Acuerdo 985 Por el cual se aprueba la incorporación del cambio en los límites de generación y absorción de potencia reactiva de las unidades 1 y 2 de la planta de generación Termovalle y la respectiva curva de carga

985

6 Julio, 2017

UNIDAD 1

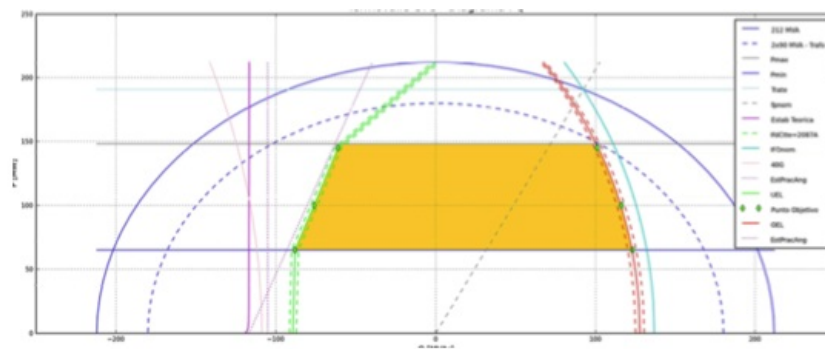
- 1** Aprobar la declaración de una nueva curva operativa de carga de las unidades 1 y 2 de la planta de generación Termovalle, en las que se define la capacidad para entrega y absorción de potencia reactiva de la unidad en función de la potencia activa generada.

Unidad	Parámetro	Valor Actual (*)	Valor Nuevo
Termovalle Unidad 1 Gas (CT)	Cap Gen Reactivos (Mvar) en 65 MW	29.17	123
	Cap Abs Reactivos (Mvar) en 65 MW	-9.72	-88
	Cap Gen Reactivos (Mvar) en 100 MW	29.17	116
	Cap Abs Reactivos (Mvar) en 100 MW	-9.72	-76
	Cap Gen Reactivos (Mvar) en 145 MW	29.17	101
	Cap Abs Reactivos (Mvar) en 145 MW	-9.72	-61
